关于芜湖市运达轨道交通建设运营有限公司

2025年度劳保用品采购项目的澄清答疑通知

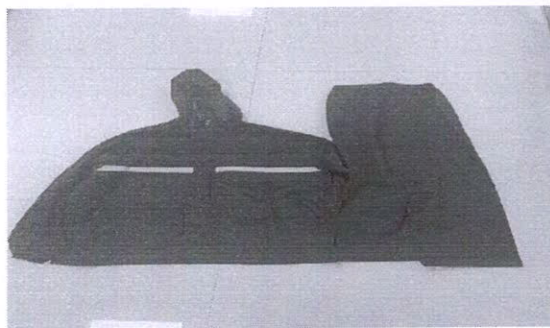
1. 二氧化碳灭火器防冻手套需要多少CM长度?
2. 安全带五点式符合GB6095-2021需要几米? 单钩还是双钩?
3. 反光背心 要什么颜色? 是否要带口袋款? LOGO单色还是多色? 印刷一处还是多处?
4. 雨衣套装 单层还是双层? 连体还是分体? 胶鞋要中筒还是高筒?
5. 玻璃钢安全帽要什么颜色? 619国标可是指安全帽符合国标GB2811-2019要求? LOGO单色还是多色?
6. 劳保鞋夏季款绝缘电压要多少KV?
7. 22、23、24、29、31劳保鞋 未标明要春秋款还是夏季款?
8. 劳保鞋春秋款 是否有绝缘要求? 如有绝缘电压多少KV?

1. 答：57965-牛皮，36CM。
